テクニカルニュース

表　　題	FA グッズ　省配線・省工数機器　ブレーキ付モータ用中継端子台 マニュアルの誤記についてのお知らせ
発　　行	2023 年 7 月
適用機種	DG2BK1TB(-D)

名称	文書番号
ブレーキ付モータ用中継端子台取扱説明書	50EN-070163

■日本語

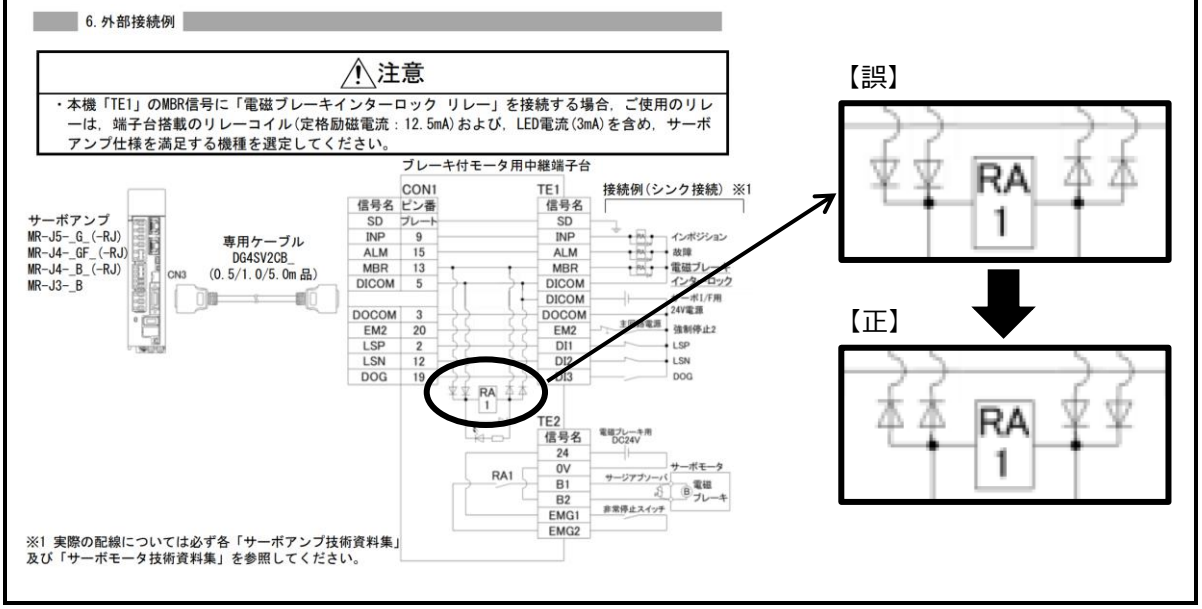
外部接続例について、内部回路のダイオードの向きを以下の通り、訂正いたします。

なお、修正箇所は内部回路のため、外部接続の配線に影響はありません。

修正内容
